# **Einschätzung betrieblicher Machbarkeit von Endlagerkonzepten**

Bericht zum Arbeitspaket 12

Vorläufige Sicherheitsanalyse  
für den Standort Gorleben

**Abb. 3.1** Hubwerk mit einer Triebwerkskette und Sicherheitsbremse (KTA 3902)

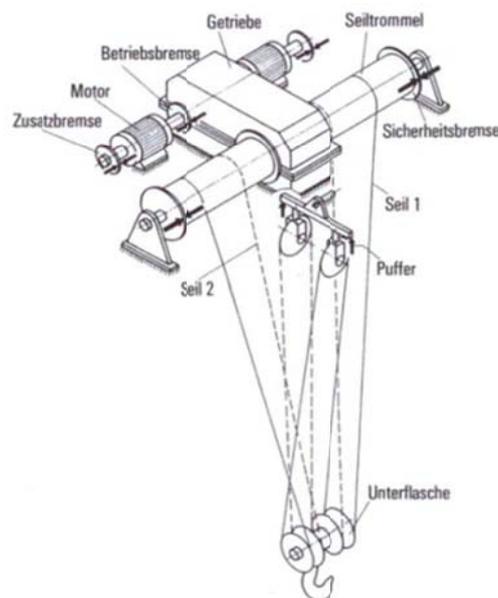
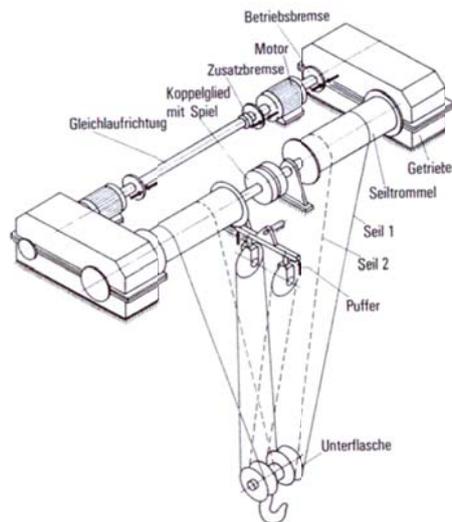
Bei der Einlagerungsmaschine /TEC 08/ bzw. /ISI 08/ handelt es sich um eine Einseil-Fördermaschine. Die Überprüfung der Einlagerungsmaschine anhand der Anforderungen der KTA 3902 bezüglich der Hubwerke endet bereits an dieser Stelle, da die Einlagerungsmaschine über kein zu den genannten Hubwerken vergleichbares Hubwerk verfügt.

Eine Überprüfung der Auslegung der Einlagerungsmaschine anhand dieser Anforderungen war nicht möglich, da entsprechende Unterlagen zur Einlagerungsmaschine nicht vorliegen. Die vorliegenden Kenntnisse zum Hubwerk der im Demonstrationsversuch eingesetzten Einlagerungsmaschine zeigen allerdings, dass diese nicht über die Auslegungsmerkmale verfügt, die störfallbedingte mechanische Einwirkungen auf die endzulagernden Endlagerbehälter mit der notwendigen Sicherheit ausschließen. Hierzu müsste die Einlagerungsmaschine entsprechend den erhöhten Anforderungen, die

entsprechend der KTA 3902 für Brennelementwechsellmaschinen gelten, ausgelegt werden.
